Stadt Mittenwalde, Rathausstraße 8, 15749 Mittenwalde

Mittenwalde, 07. Januar 2019

Hinweis auf das Konfliktpotential der Abflugverfahren LULUL1B und ROKMU1B

Abb. 1 (vgl. DFS GmbH | Präsentation zur 72. Sitzung der FLK, 14.02.2011, S. 57)

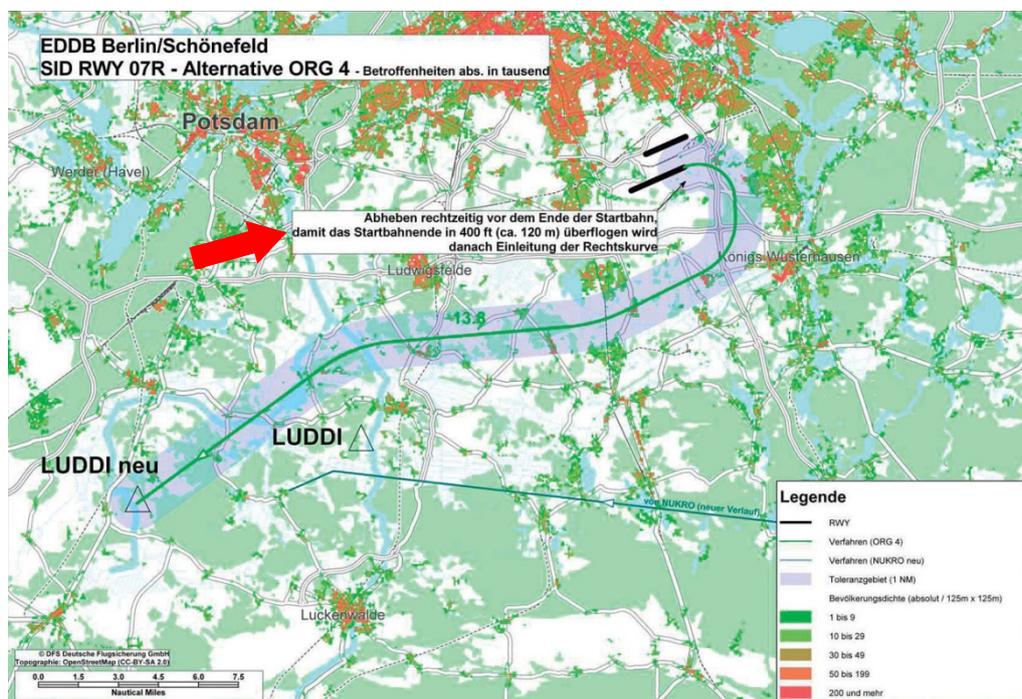
Grund dafür ist selbst im günstigsten Testszenario ORG4 die gegenüber dem Referenzszenario siebenfache Anzahl potentieller Konflikte, welche „ein um 72% höheres Konfliktpotential“ hervorruft. Das ergab eine Serie von Schnellzeitsimulationen, mit der die Wechselwirkung zwischen dem Abflugverfahren „LUDDI kurz“ und den Anflügen aus Süden in unterschiedlichen Szenarien von ORG1 bis ORG4 im Vergleich zum Referenzszenario dargestellt wurde. (Abb. 1)

Abb. 2 (vgl. DFS GmbH | Präsentation zur 73. Sitzung der FLK, 14.03.2011, S. 24)

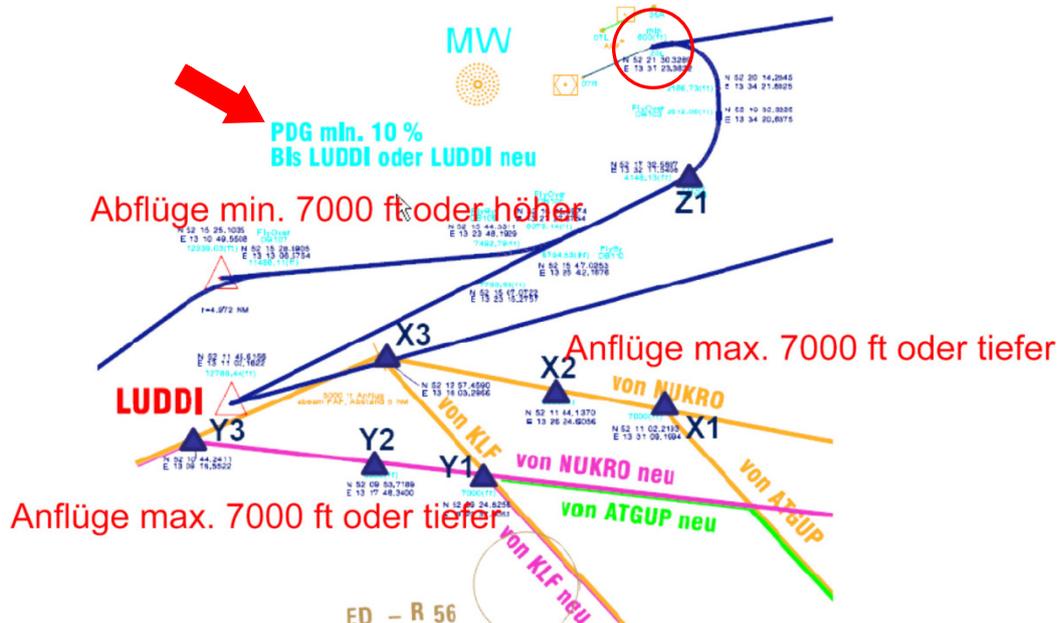
Um dennoch eine ordnungsgemäße Betriebsdurchführung gewährleisten zu können, hatte die DFS GmbH im Februar/März 2011 das Szenario ORG4 für eine erneute Schnellzeitsimulation modifiziert. Es wurde ein sehr niedriger, flacher Gegenanflug eingeführt und ergänzend dazu der Steiggradient (PDG) des Abflugverfahrens „LUDDI kurz“ auf 10% überhöht. (Abb. 2) Durch die Höhenvorgaben sank die Zahl der potentiellen Konflikte auf 46, wobei Annäherungen mit weniger als 6 NM vermieden wurden. (vgl. DFS GmbH | Präsentation zur 73. Sitzung der FLK, 14.03.2011, S. 28)

Zu dem Ergebnis hatte zweifellos beigetragen, dass beim Abflugverfahren „LUDDI kurz“ der Überflug des Endes der Startbahn noch beibehalten wurde.

Abb. 4 (vgl. DFS GmbH | Stellungnahme zum Aufklärungsschreiben des BAF vom 04.11.2011, 01.12.2011, Anlage)

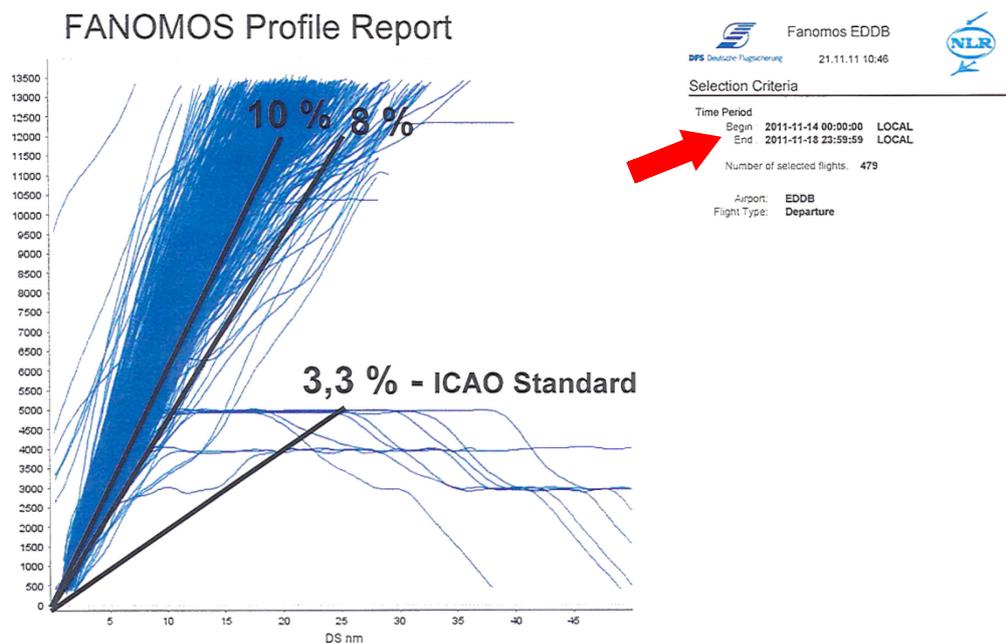
Mit ihrer Stellungnahme vom 01.12.2011 zum 2. Pkt. des Aufklärungsschreibens des BAF vom 04.11.2011 versuchte die DFS GmbH trotz der Simulationsergebnisse zu belegen, dass die überhöhten Steiggradienten zufriedenstellend eingehalten werden könnten. Die betrachteten Steigprofile (Abb. 4) stammen allerdings von den damals geltenden Abflugverfahren mit einem Geradeausflug nach dem Start, obwohl künftig die kurzen Abflugverfahren 07R unmittelbar nach dem Start das Steigen im Kurvenflug vorschreiben. Außerdem hatten diese Abflüge im November 2011 laut Climate Data Center des Deutschen Wetterdienstes bei durchschnittlich 0,9°C stattgefunden, während die Flugplatzbezugstemperatur mit 23,5°C⁴ veröffentlicht wurde oder noch drastischer, sie heute 25,8°C⁵ betragen würde.

Die ausgewählten Flüge hatten unter sehr begünstigenden Bedingungen stattgefunden. Damit wurde das Steigverhalten dem BAF erheblich besser dargestellt, als es bei 25,8°C beziehungsweise bei insgesamt sachgerechter Betrachtung wäre.

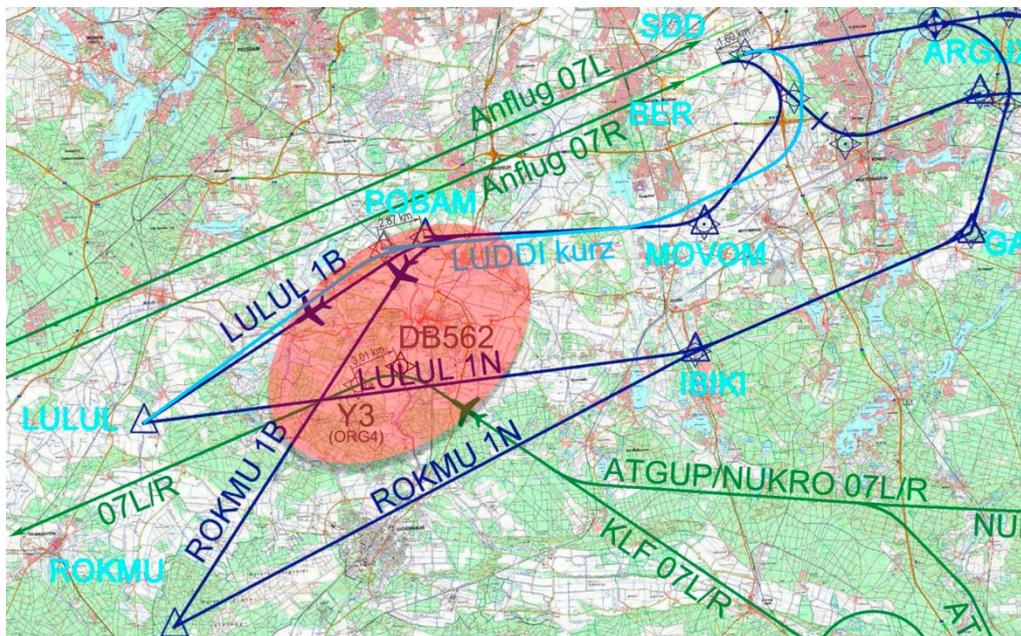
Im Vergleich zum Szenario ORG4 wurde beim Abflugverfahren LULUL1B die Flugstrecke bis zum Konfliktbereich mit den Anflügen u. a. durch wesentlich früheres Abdrehen vor dem Ende der Startbahn 07R erheblich verkürzt. Mit einer aus dem Steiggradienten (PDG) von 10% resultierenden Höhendifferenz von 100 m pro Flugkilometer erreichen die Abflüge den Punkt POBAM grundsätzlich 630 m niedriger, als es die Schnellzeitsimulation ergab und gemäß den Höhenvorgaben zwingend erforderlich wäre. Außerdem war das Abflugverfahren ROKMU1B im favorisierten Testszenario nicht vorhanden. Derartiges Abweichen vom Szenario ORG4 lässt das nach der ersten Schnellzeitsimulation als zu hoch eingestufte und zwischenzeitlich abgesenkte Konfliktpotential wieder anwachsen. Ein Luftdruck über 1013,25 hPa und das Steigverhalten sowohl im Kurvenflug als auch bei hohen Temperaturen verschärfen diesen Missstand, was unglücklicherweise bislang nur lückenhaft Berücksichtigung fand.

Demnach steht eine uneingeschränkte oder gar bevorzugte Nutzung der Abflugverfahren LULUL1B und ROKMU1B der ordnungsgemäßen Betriebsdurchführung entgegen. Die Verfahren sind dennoch auf Einzelanfrage von Piloten nutzbar, wenn sie jeweils operativ zwischen den beteiligten Flugverkehrskontrollstellen koordiniert werden. So könnte man eine ausreichende Anzahl potentieller Konflikte über Trebbin/Schönhagen vermeiden.
